### (3) 第2回地元説明会での説明内容（説明会資料要約版）

第2回説明会では、第1回説明会が出された御意見に対する対応策や考え方について説明させていただきました。

図 1-6 現行ルート進入方法検討図(平面図)

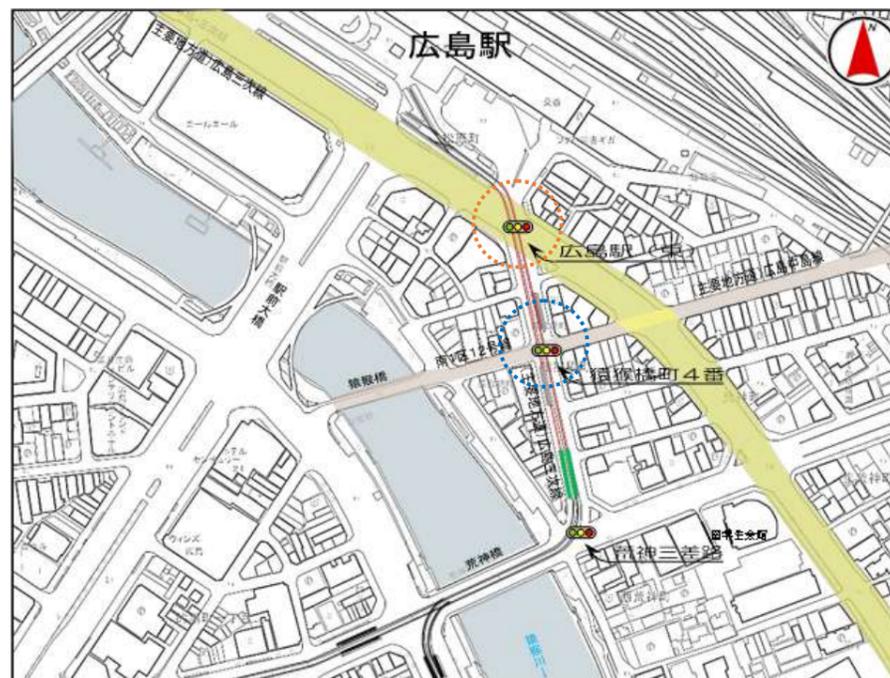
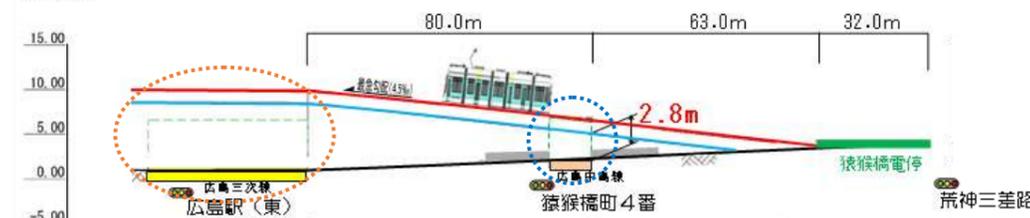
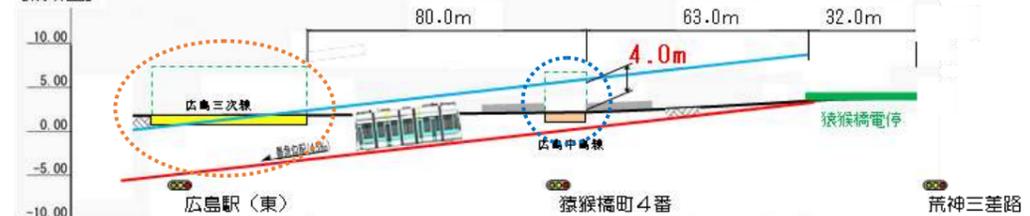
- ・ 現行ルート案で路面電車の立体化を検討すべきではないか。
- ・ 現行ルート案で路面電車を高架にする場合、猿猴橋町4番交差点（西国街道）で車両の高さ制限が必要とのことであるが、乗用車しか通っていない路線であり、基準（道路構造令）を守る必要はない。

路面電車の軌道を荒神三差路付近から広島駅南口広場の間、立体施設で結ぶ場合は、その途中にある信号交差点（猿猴橋町4番交差点）において、高架の場合は、桁下の通行高さが2.8mとなり、道路構造令で定めている建築限界（高さ4.5m以上）を確保できません。

また、地下の場合は、猿猴橋町4番交差点、広島駅（東）交差点で路面電車により交差点が分断され、当該交差点で自動車が通行不可能となります。

図 1-9 バスを高架とする場合のレイアウト検討図

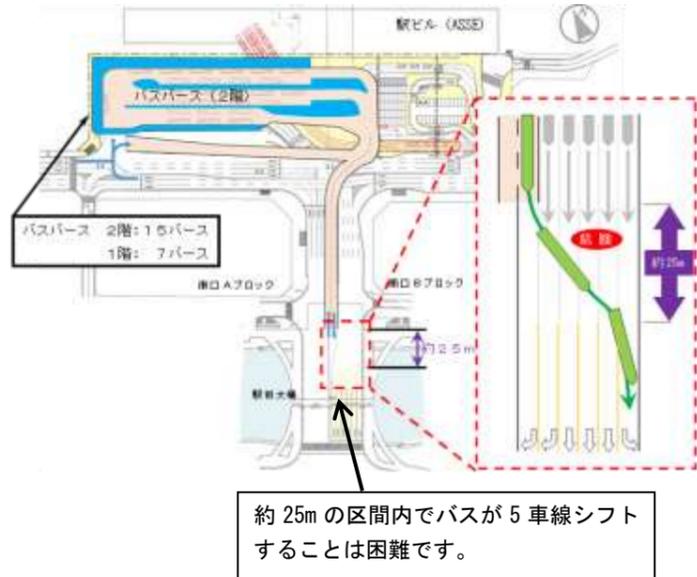
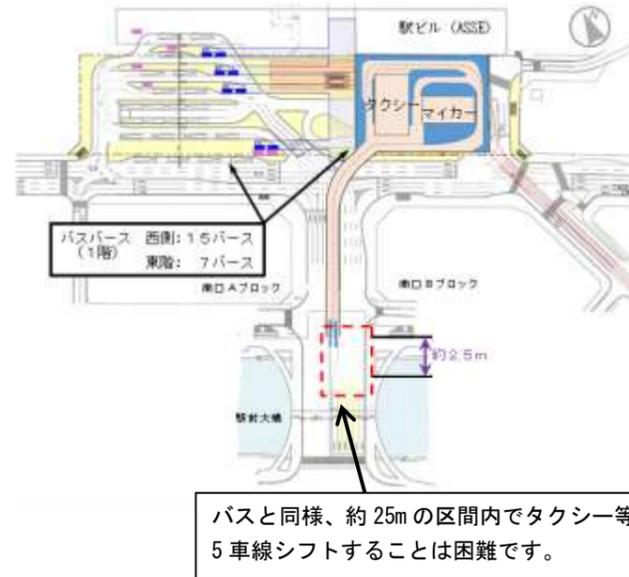
- ・ 現行ルート案でバスやタクシーの立体化を検討すべきである。
- ・ 高架化すれば駅前広場にスペースが生まれる。こうした案は、なぜ採用できないのか。

バスを高架とする場合及びタクシー・マイカーを高架とする場合いずれの案においてもバスバース、タクシー・マイカーの必要規模の確保は可能です。

その一方で、バスを高架とする際の課題として、バスバースが1階と2階に分散され、利用者にとって乗降場所がわかりにくい配置となることや、バスは、駅前大橋北詰からバスバース2階部分へ進入・退出することとなり、その際、進入口・退出口への車線変更が必要となることから、特に退出の際に安全に車線変更することが困難という課題があります。

また、タクシー・マイカーを高架とする際の課題として、バスバースについては、西側・東側に分けて必要規模を確保できますが、施設が分散するため、利用者にとって乗降場所がわかりにくい配置となることやタクシー・マイカーの進入・退出に当たり、バスと同様の課題があります。

約25mの区間でバスが5車線シフトすることは困難です。

バスと同様、約25mの区間でタクシー等が5車線シフトすることは困難です。

図 1-11 駅前大橋ルートと比治山線の接続ルート平面図

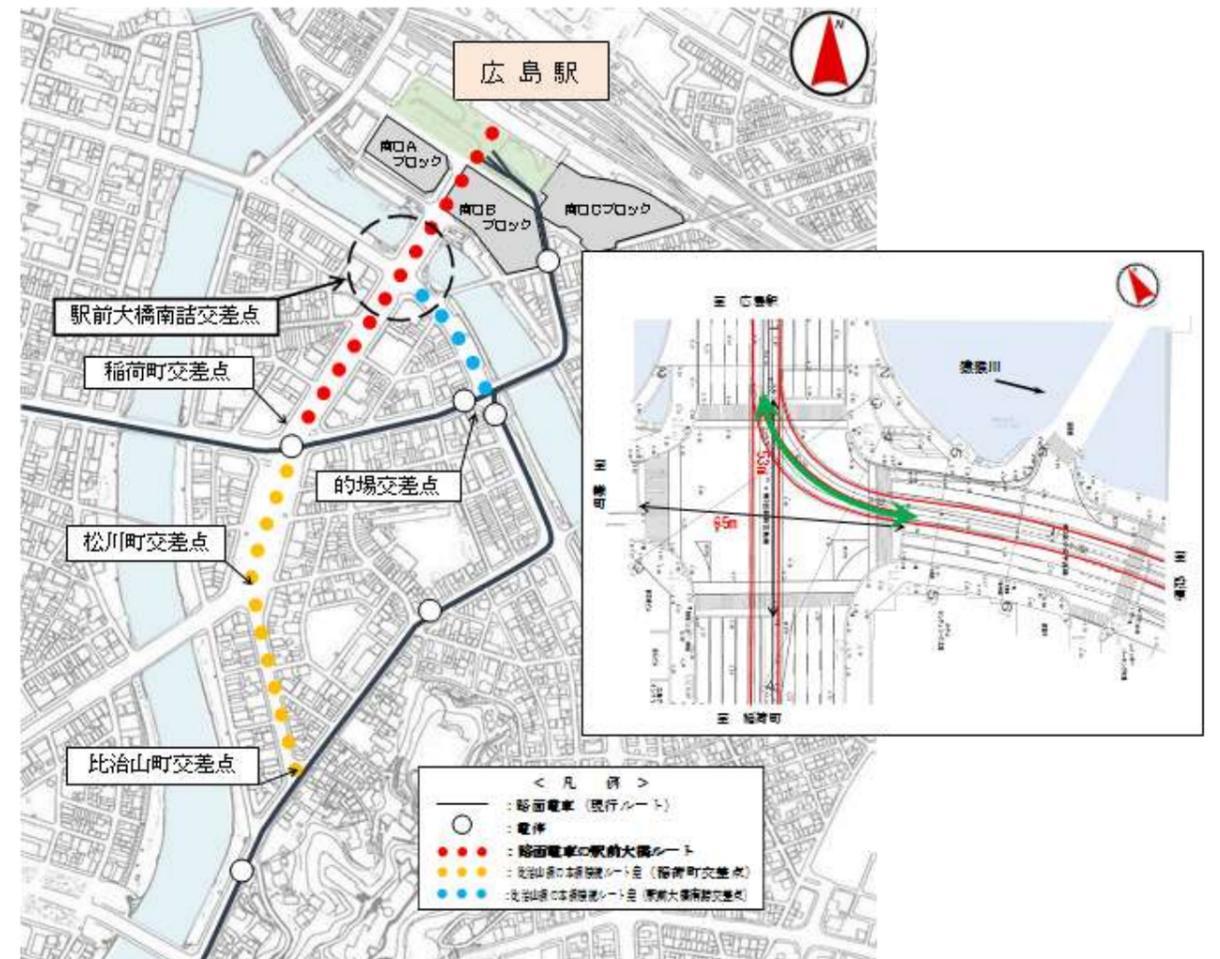
- ・ 比治山線を駅前大橋南詰交差点で本線に接続するルートとすれば、廃止電停が少なくなるのではないかと。

駅前大橋南詰交差点で、路面電車の本線と比治山線を接続する場合、路面電車が交差点を通過するために必要な信号青時間を確保すれば、他の自動車交通の信号青時間を減少させることになり、ラッシュ時に交通渋滞を生じさせる可能性が高いことから、駅前大橋南詰交差点での比治山線の接続は困難な状況です。

しかしながら、地元説明会での意見を踏まえ、現在、道路構造面を含め、比治山線の駅前大橋南詰交差点での接続の可能性について検討しています。

図 1-12 廃線区間の代替交通ルート案

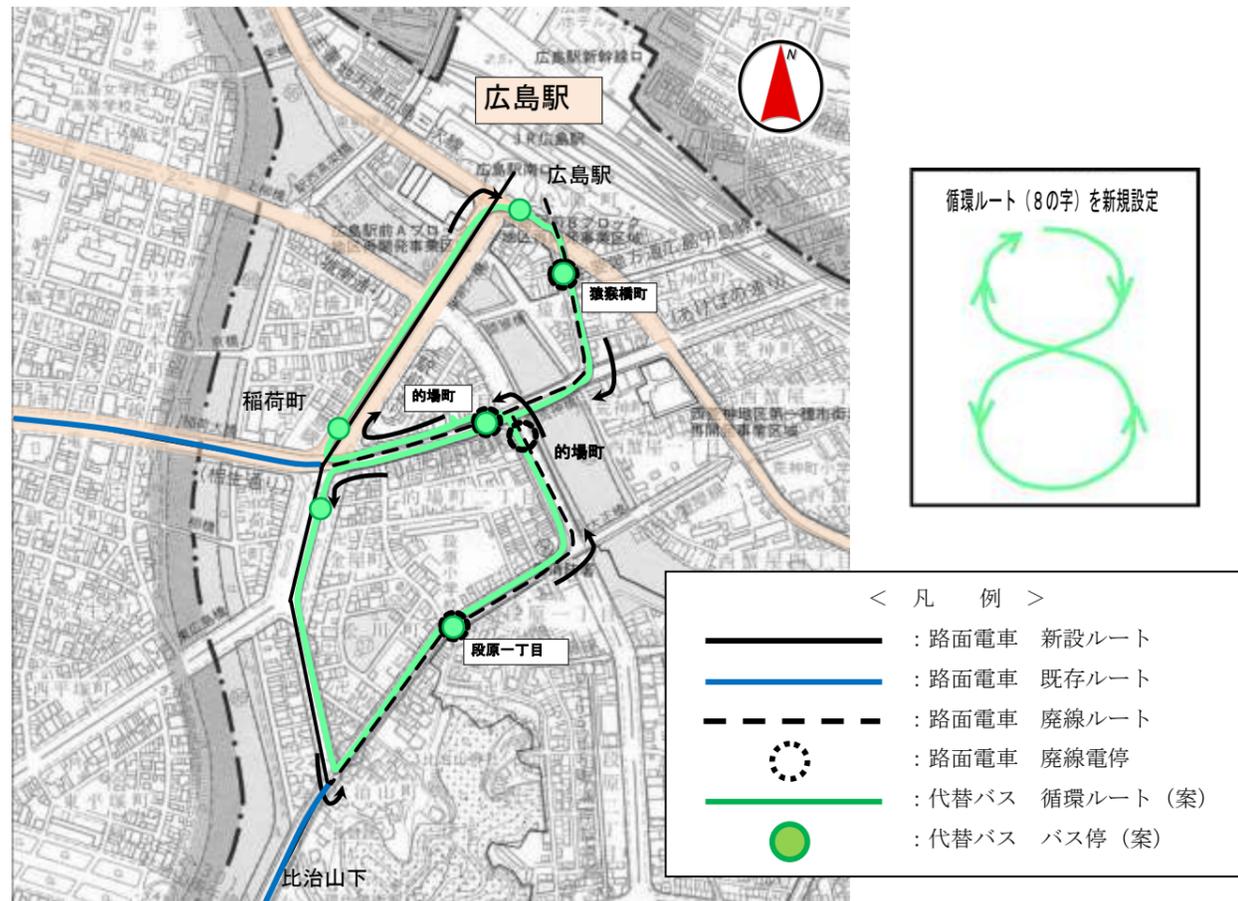
- ・ 代替交通としてのバスは、事業者が撤退すると言え廃止になるので、駄目である。
- ・ 代替交通の案として出された、広島駅と廃線地区を結ぶ循環バスでは、誰も利用しない。都心直結便でなければ利用しない。

路面電車を駅前大橋ルートにする場合、廃線区間の代替交通として、路面電車の乗換え電停と廃線区間を結ぶ循環ルートの一つの案として提示させていただきました。

代替交通として運行する循環ルートのバスについては、路面電車と一体で運行する必要があることから、広島電鉄株式会社が責任を持って対応する旨の回答を得ています。

また、都心直結便などの路線については、既存路線との調整等が必要であることから、これまで地元住民の方々から頂いた御意見を踏まえ、都市の利便性も考慮して効果的な公共交通となるよう、広島県バス協会に要請しており、広島電鉄株式会社としても積極的に関与していくとの回答を得ています。

図 1-13 駅前大橋ルートの場合の電停設置箇所案

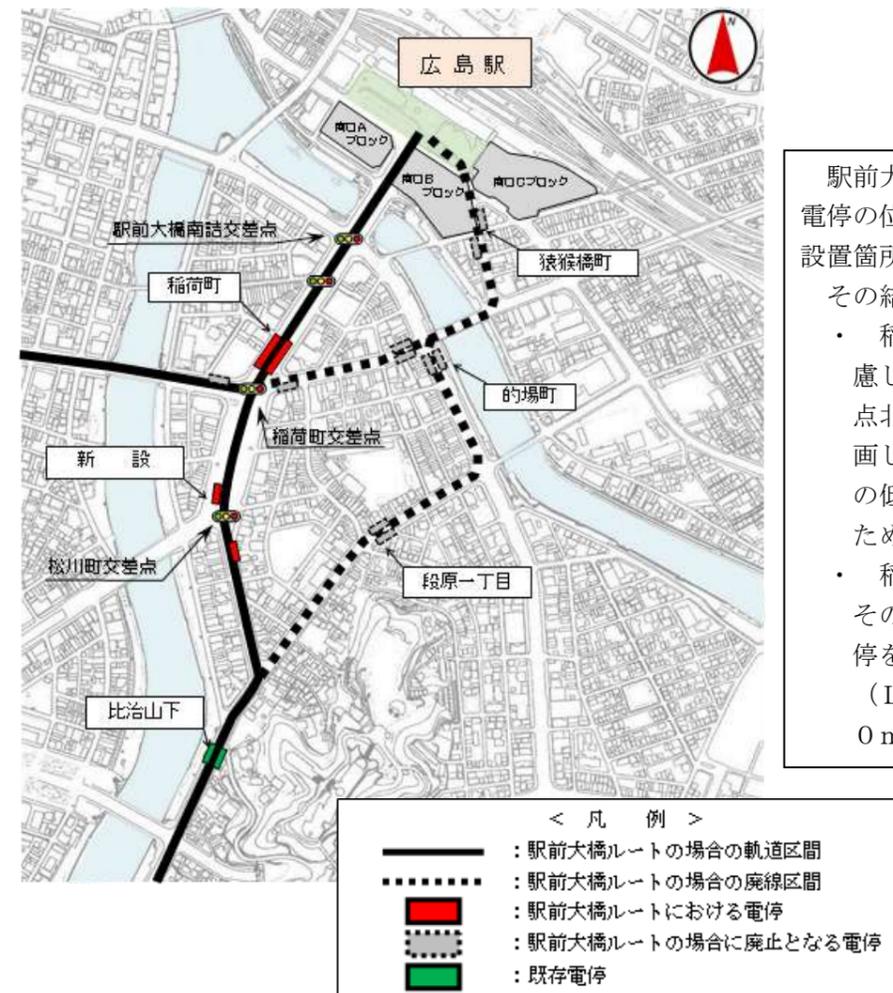
- ・ 駅前大橋ルートにするのであれば、京橋町付近に電停を設置して欲しい。

駅前大橋ルートへの電停配置については、既存電停の位置や電停間隔、乗換え利便性を踏まえて設置箇所を検討しました。

- ・ 稲荷町電停については、乗換え利便性を考慮し、本線・比治山線が分岐・合流する交差点北側に上り・下りホームを集約するよう計画しています。長さは運行本数が多く、大型の低床車両(L=30m)2編成に対応するため、約60mで計画しています。
- ・ 稲荷町電停～比治山下電停間においては、そのほぼ中間となる松川町交差点付近での電停を計画しています。長さは大型の低床車両(L=30m)1編成に対応するため、約30mで計画しています。
